Informe Consolidado de Solicitud de Aclaraciones, Rectificaciones y/o Ampliaciones Complementario a la Declaración de Impacto Ambiental del Proyecto "Ampliación Parque Solar Rinconada Sur"

Nombre del Titular : SLK CB NUEVE SpA
Nombre de los : Tomas Pablo Herzfeld Pergamenter
Representantes Legales : Max Mauricio Nicolás Weinstein Crenovich
Dirección : Alonso de Córdova 5870, Of. 413, Las Condes

Fuente: Adenda, Figura AD- 31.

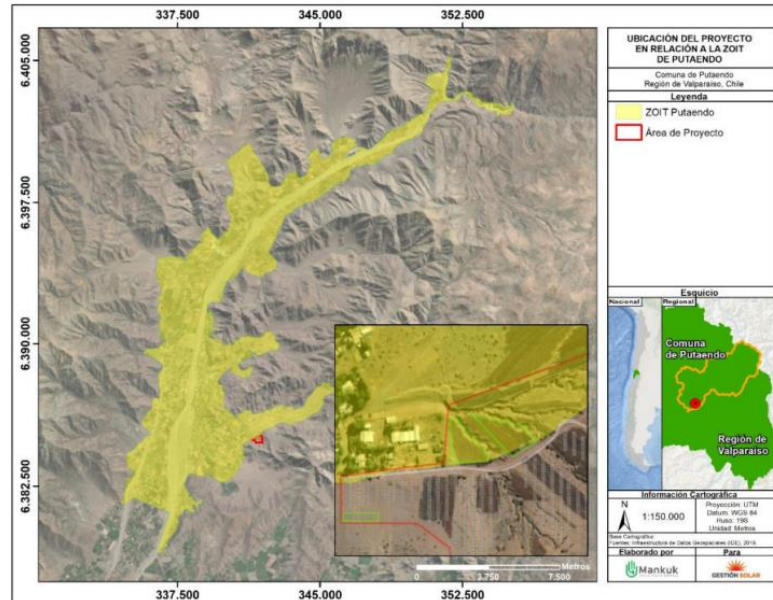
37. En la Adenda, Figura AD- 31: Ubicación del proyecto respecto a la ZOIT de Putaendo, y concluye en la Adenda, Anexo N, concluye que el área de influencia del proyecto se ubica sobre el ZOIT de Putaendo, por lo tanto, siguiendo la Guía de Valor Turístico en el SEIA (2017), se le entrega un valor turístico Medio.
